**Oggetto:** Aeroporto di Treviso "Antonio Canova" - Piano di Sviluppo Aeroportuale (2011-2030) - Osservazioni alle integrazioni volontarie

Prot. n° 5915

**Osservazioni allo Studio di Impatto Ambientale del Piano di Sviluppo  
Aeroportuale (2011-2030) dell'aeroporto di Treviso "Antonio Canova" (pubblicato  
il 9 marzo 2012) ed in particolare alle integrazioni volontarie prodotte dal  
proponente in data 1 marzo 2013**

Figura 1 Scenario di classificazione acustica con nuove rotte di decollo (PBA) non ancora autorizzate

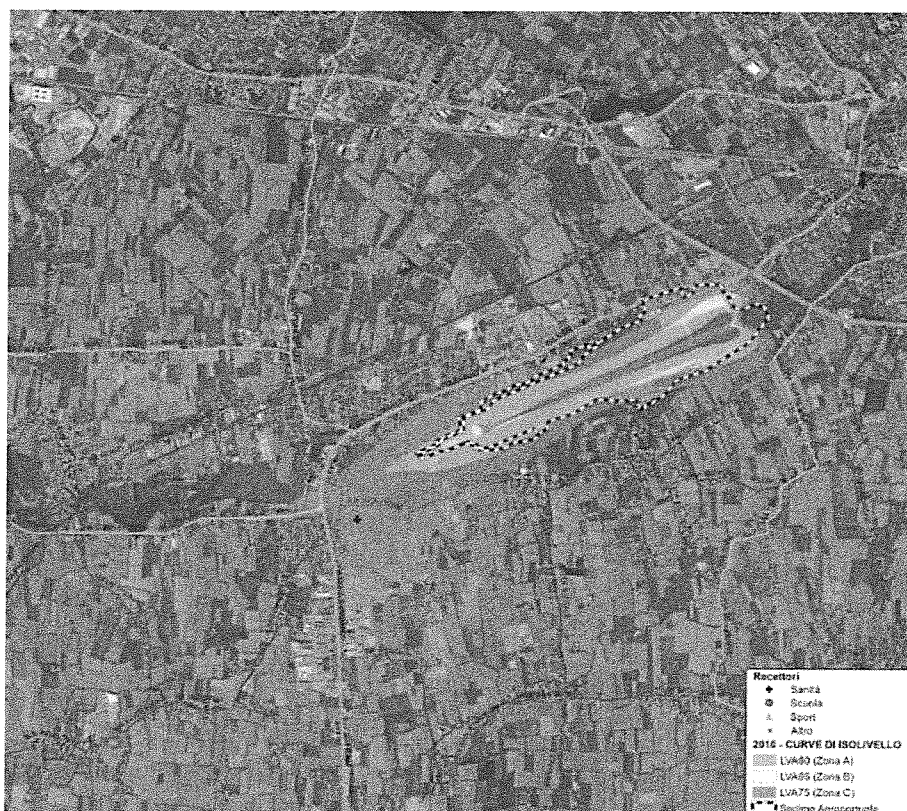
Lo SIA si regge sull'ipotesi che le rotte di decollo siano modificate come da studio ICAO commissionata dalla società gestore dell'Aeroporto di Treviso. Tale soluzione NON risultava approvata alla data di presentazione dello studio, né lo è ad oggi (figura 1).

**Poiché il Ministero dell'Ambiente aveva già espresso parere negativo nel maggio 2007 alla proposta di SIA (iniziata nel 2002) per incremento traffico (richiesta di aumento di voli su Treviso), identificando in "16.300 limite che ambientalmente può sostenere l'aeroporto di Treviso", e poiché il nuovo traffico aereo non risulta autorizzato, si richiede che il Ministero dell'Ambiente valuti il nuovo progetto con riferimento ai 16.000 movimenti previsti più quelli dovuti all'Aeroclub! Si chiede pertanto che tale scenario NON autorizzato sia considerato quale alternativa nella VIA. Si valutino pertanto i diversi scenari (rotte attuali e nuove rotte) quali alternative di progetto e si condizionali l'eventuale giudizio positivo di compatibilità ambientale alla loro valutazione comparativa e alla effettiva autorizzazione degli scenari non autorizzati.**

Fig. 6: Confronto tra curve di isolivello LVA con rotte PBN, anno 2010 ed anno 2030 con identificazione dei nuovi edifici interessati dall'impatto acustico.

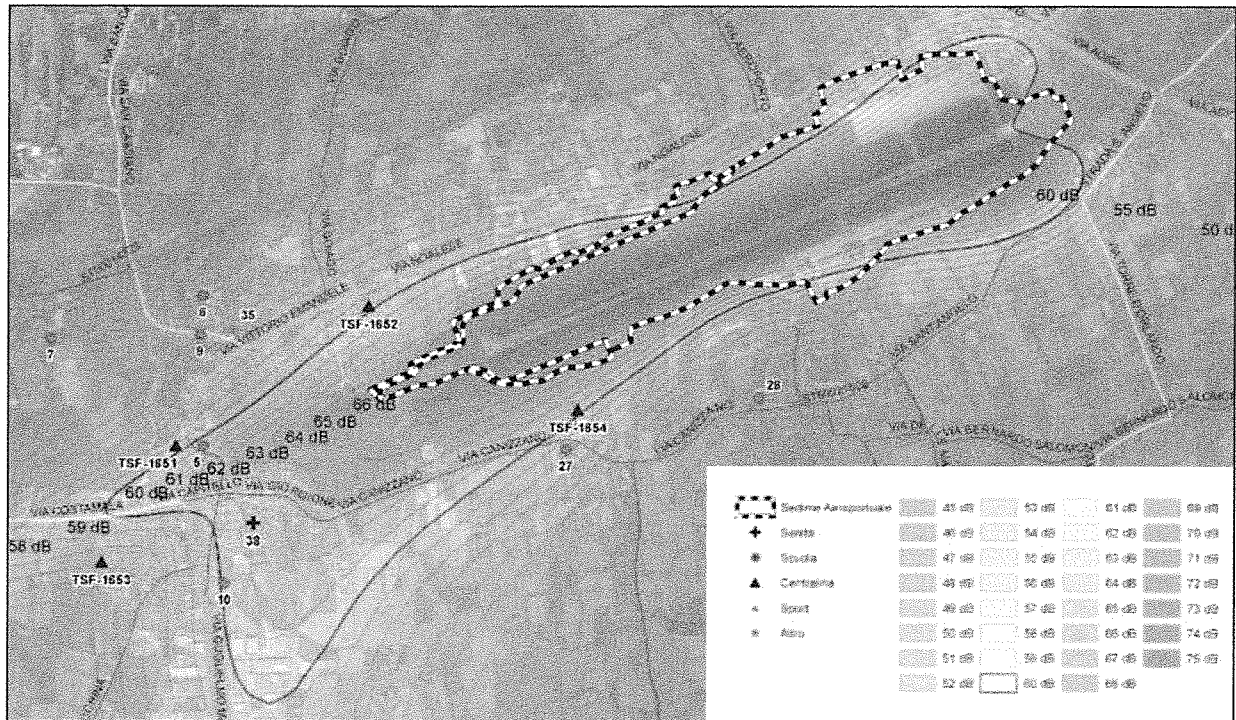
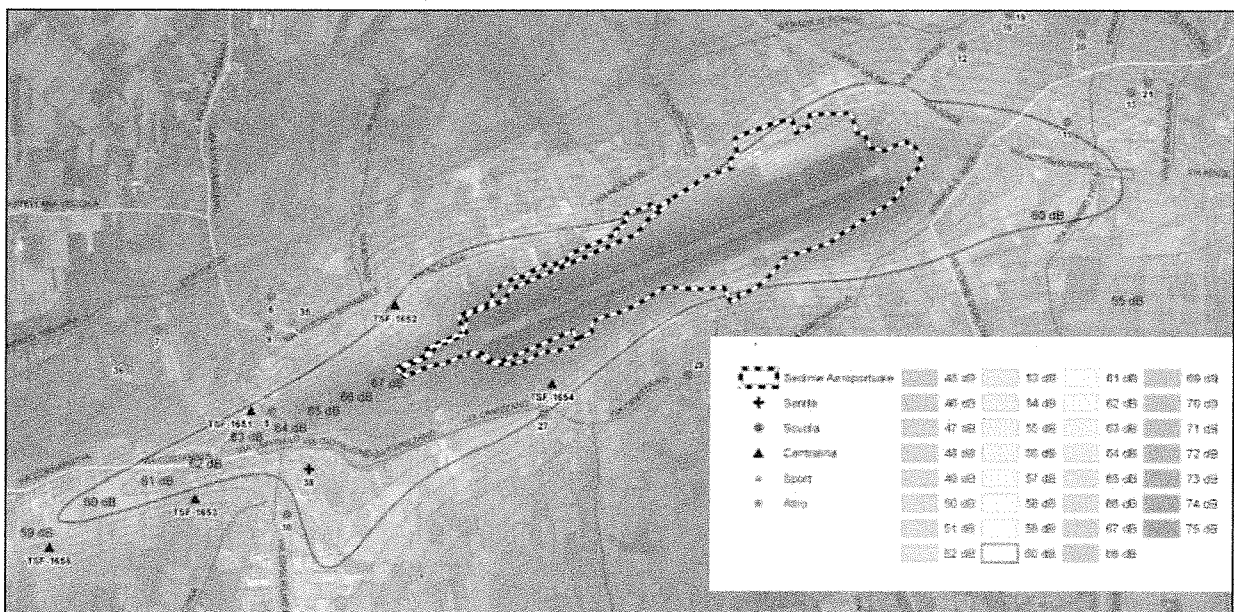
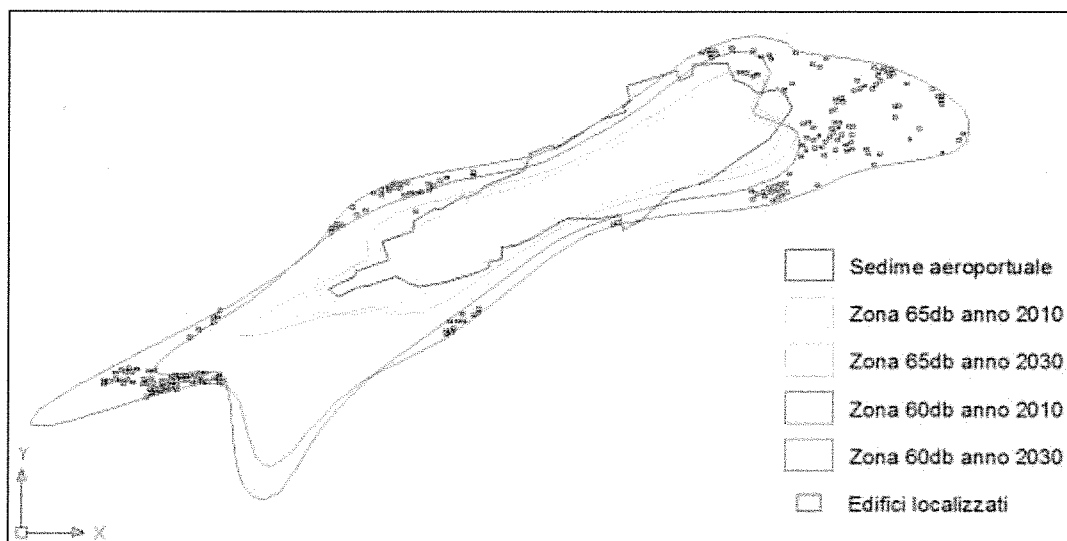
Inoltre, disponendo delle tavole del rumore aeroacustico – curve di isolivello LVA con rotte PBN - allegato all'interno del "documento di integrazioni volontarie alla documentazione presentata ai fini della Valutazione di Impatto Ambientale, Ottobre 2012", è stato effettuando un confronto cartografico tra lo scenario 0 (anno 2010) e lo scenario di progetto (all'anno 2030) con nuove rotte e distribuzione dei voli approvati.

Oltre a un nuovo edificio scolastico (in cartografia contrassegnato dal pallino rosso n.27) sono stati stimati circa 216 nuovi edifici soggetti all'aumento dell'impatto acustico (fig.4). 211 di questi ricadono nella nuova perimetrazione della zona A (LVA 60 db) mentre 5 nella nuova perimetrazione della zona B (LVA 65 db).

Fig. 8: Nuove rotte suggerite dallo IATA ancora da approvare. Fonte: IATA. Final report. Noise

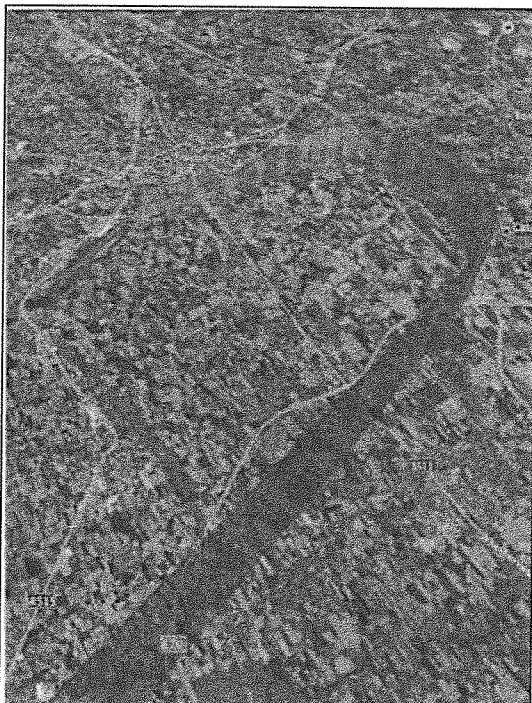
Tale stima si basa sull'impatto dovuto alle nuove rotte supposte lineari (fig. 8). In realtà dal monitoraggio effettuato sul decollo degli aerei si può notare come la rotta seguita non sia una linea, bensì un fascio di linee (fig. 9). Questo induce a pensare che l'impatto acustico generato dalle nuove tratte coprirà un'area maggiore di quella modellizzata, proporzionale alla larghezza del fascio di rotte (fig. 10) e stimata nel tratto iniziale in circa 200 metri.
